SECRETARIA DA SEGURANÇA PÚBLICA  
POLÍCIA MILITAR DO ESTADO DE SÃO PAULO

OFÍCIO NºCAvPM-031/907/23

Assunto: Adaptações no acesso à Base de Aviação Sorocaba para veículos de emergência.

## Anexo 2

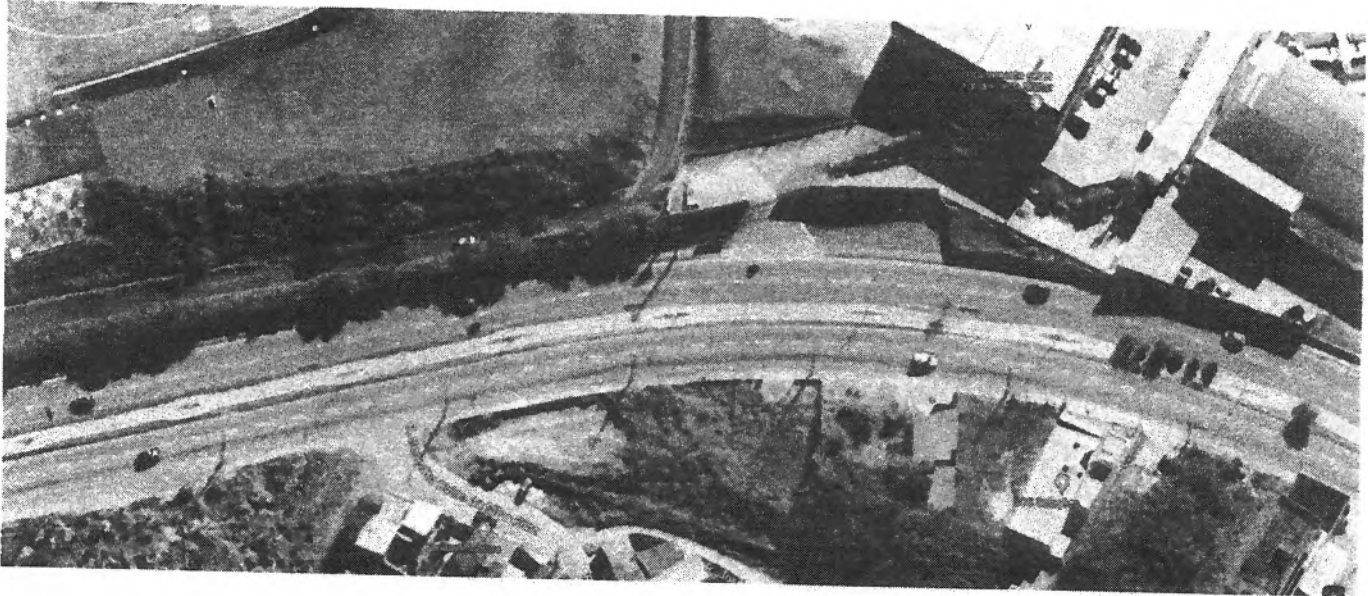
Acreditando que a segurança nas vias é de suma importância e que para a entrada na Base não há faixa de desaceleração, havendo o risco de colisão traseira, solicito também que seja avaliada a criação de um recuo, que permita o ingresso na Base com maior segurança, sugerindo

inclusive a instalação de uma faixa de pedestre elevada antes do início da curva, com o intuito de diminuir a velocidade dos veículos que ali transitam.

Como forma de subsidiar o estudo e facilitar o entendimento de nossa proposta, encaminho juntamente ao presente documento um croqui com nossa sugestão de adequação (Anexo 2).

Sendo assim, solicito a VS<sup>a</sup> que seja avaliada a possibilidade da construção um acesso permitindo o cruzamento de veículos oficiais de um sentido de deslocamento da avenida para outro em frente à Base de Aviação.
